How to dispose the contaminated water currently stored in the tanks at the destroyed Fukushima Nuclear Plant ?

“Injection into Reservoirs in Deep Underground”

September 2021,

JCFU(Japan Coastal Fisherman's Union)

水平井概念図/石油鉱業では確立された掘削方法である

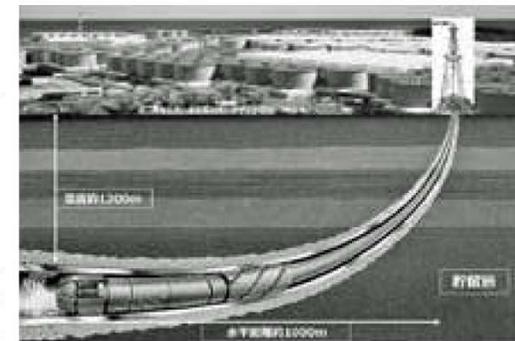
①発電所敷地内で掘削基地を設け、大型掘削機により深度 1200m、水平部分 1000m 程度の水平井を掘削する（右図）。

②この坑井を使って、希釈したトリチウム水（6万 Bq/L）を 1825 トン/日のレートで地下に圧入する（現在時点で希釈した水総量は約 2000 万トンなので、同様の井戸を 6 本掘れば約 5 年で圧入が完了する）。

③シミュレーション結果によれば、圧入水は区域内に滞留し、圧力上昇（最大で 1MPa=8%増程度）も数か月で解消する。圧入水の濃度もトリチウムの半減期 12.3 年を考慮すると、30 年後には無視できるほどに解消される。
